INFORME MENSUAL DE INTERVENTORÍA No. 09
(01 DE ENERO AL 31 DE ENERO DE 2020)

ARQUITECTURA URBANA LTDA

CONTRATO Nº No. CIN-405-2019
FONDO DE DESARROLLO LOCAL DE CIUDAD BOLIVAR
Revisó y Aprobó : ARQ. HERNANDO DAZA BERRIO Director y Rep. Legal Interventoría.

ASUNTO: APREMIO POR INCUMPLIMIENTO –CALIDAD DE OBRA Y PROGRAMACIÓN DE OBRA FRENTES DE INTERVENCIÓN DE LA FASE NÚMERO UNO (1) Y FASE NUMERO DOS (2)- CONTRATO COP-403-2019.

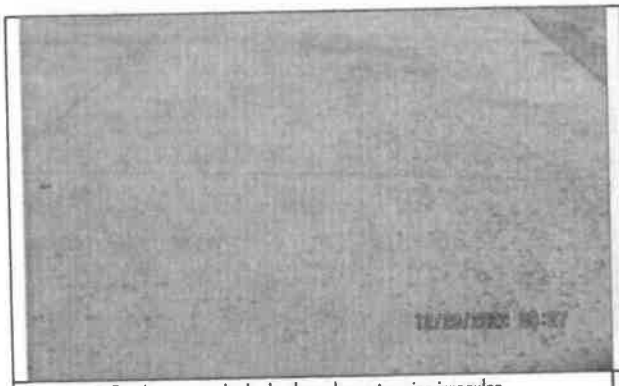
FOTO No 1: Se observa bordillos prefabricados desportillados, con rebabas y manchas de mortero.	FOTO No 2: Se observa material granular contaminado con concretos y material particulado.

FOTO No 3: Se observa bordillos prefabricados desportillados. con rebabas y manchas de mortero.	FOTO No 4: Se observa bordillos prefabricados sin atraques de recebo compactado con su respectivo geo textil y encapsulado adecuado.

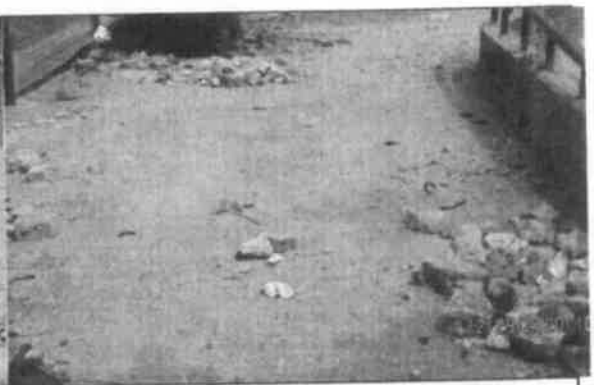
FOTO No 12: Se observa material de mejoramientos sobre anden con adoquín de concreto.

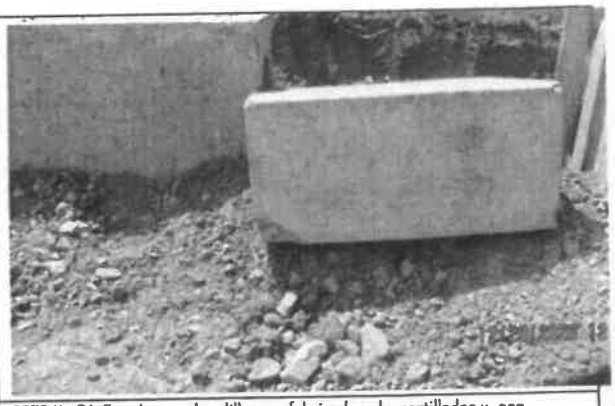
FOTO No 22: Se observa acopios de material de arena sin protecciones adecuadas.	FOTO No 22: Se observa juntas de bordillo que superan los 10 mm de espesor.

FOTO No 23: Se observa atraques en material granular contaminado y sin encapsulado de geo textil.	FOTO No 24: Se observa bordillos prefabricados desportillados y con irregularidades de fabricación.

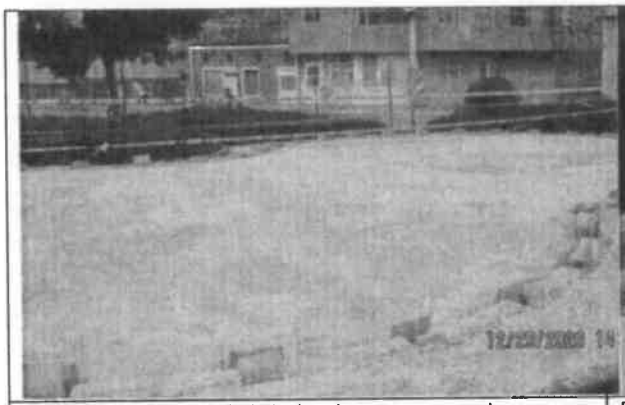
FOTO No 29: Se observa acabado de placa de contra piso irregular presenta craquelado de superficie.

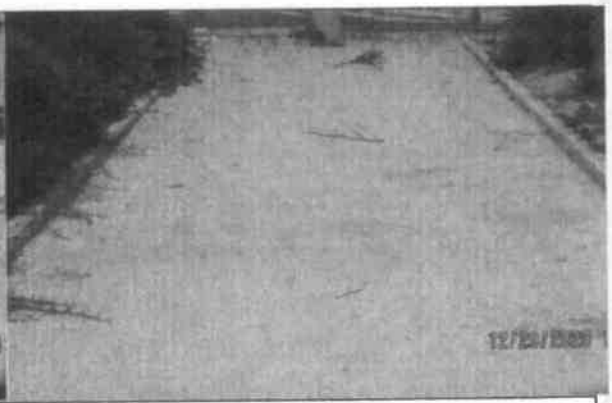
FOTO No 30: Se observa atraques bordillos fundidos in situ, sin atraque con material granular y encapsulado en geo textil, el andén en concreto reforzado no tiene juntas de dilatación.

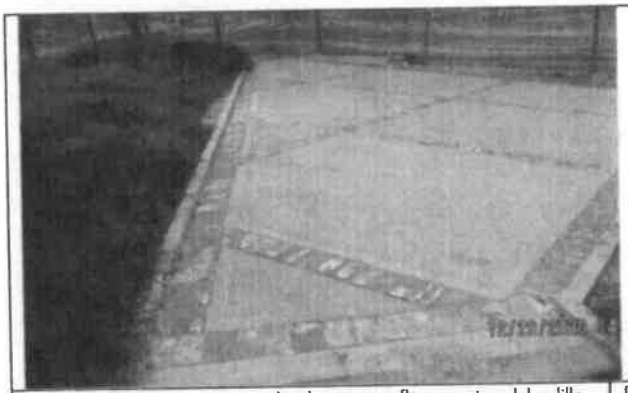
FOTO No 33: Se observa remate de adoquín con eflorescencias. el bordillo hecho in situ no tiene atraques con su respectivo encapsulado.

FOTO No 34: Se observa anden en concreto craquelado y con irregularidad del acabado.

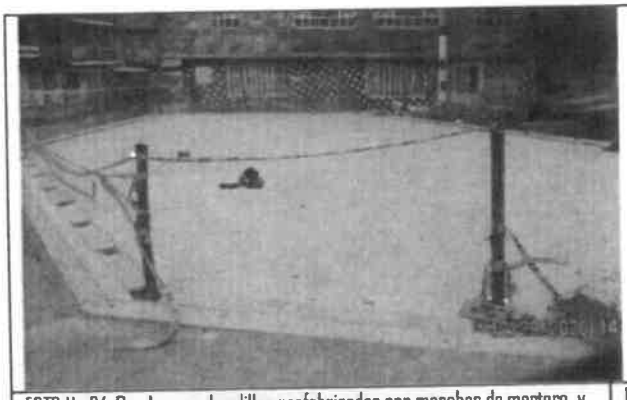
FOTO No 34: Se observa bordillos prefabricados con manchas de mortero y rebabas de concreto, el frente de trabajo está abandonado.

FOTO No 35: Se observa cañuela prefabricada con manchas de mortero y rebabas de concreto.

FOTO No 36: Se observa señal IOG-S sin desmontar.

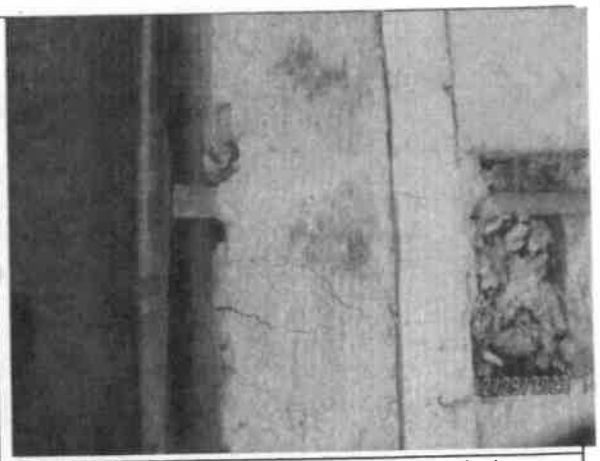
FOTO No 37: Se observa cintas de remate en concreto fisuradas, los pases y/o lloraderos en tubería de 1/2. No son adecuados para evacuar las aguas sub superficiales del piso en caucho reciclado.
